## **INFORME PARA LA VALORACIÓN DE LOS CRITERIOS SOMETIDOS A JUICIO DE VALOR PARA LA CONTRATACIÓN DEL SUMINISTRO DE MOBILIARIO DE OFICINA – LOTE 1 (EXPTE. X19031)**

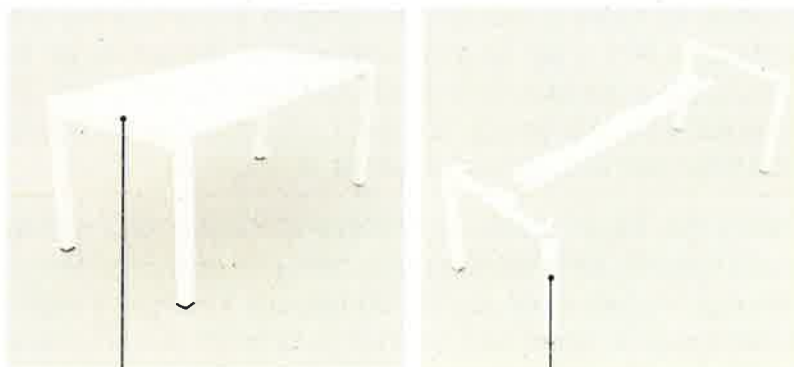
La mesa ofertada no es acorde con la prescrita en el pliego, ya que la forma es diferente y tiene pata de sección cuadrada (se ve y describe en la imagen y en el texto), en lugar de cilíndrica.
